Venezia, 2 NOV. 2010
Prot. n. 471918

OGGETTO: n. 448 ossari prefabbricati nel cimitero di Mestre – Nuove prescrizioni tecniche relative ai sigilli.

CIMITERO DI MESTRE

PRESCRIZIONI TECNICHE ED OPERATIVE RELATIVE AI SIGILLI DEGLI OSSARI

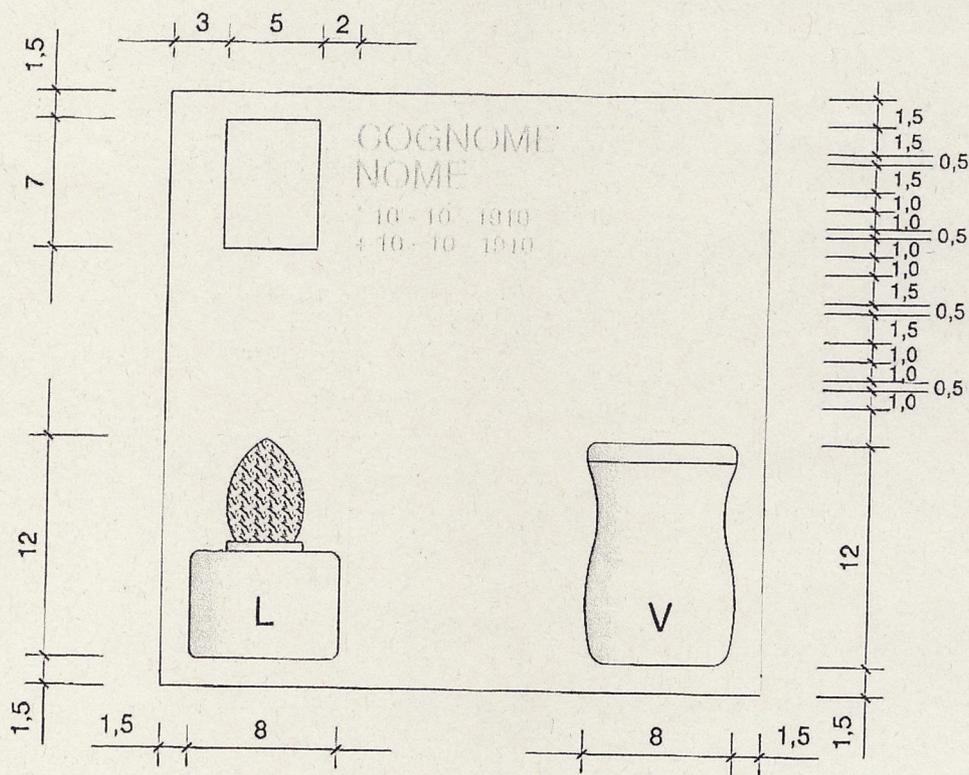
Per la disposizione degli oggetti, le misure delle lettere, fotografia, illuminazione votiva, vasca per i fiori, fare riferimento all'allegato (da consegnare al marmista).

Sigillo ossario
superficie visibile h= cm 32 L = cm 32,2
F - fotografia cm 7,00 x cm 5,00 (max)
L - illuminazione votiva cm 12,00 x cm 8
V - vasca fiori cm 12,00 x cm 8,00
Lettere nomi - carattere "SANSERIF" h = cm 1,50 (carattere bastone)
Numeri - carattere "SANSERIF" h = cm 1,00 (carattere bastone)
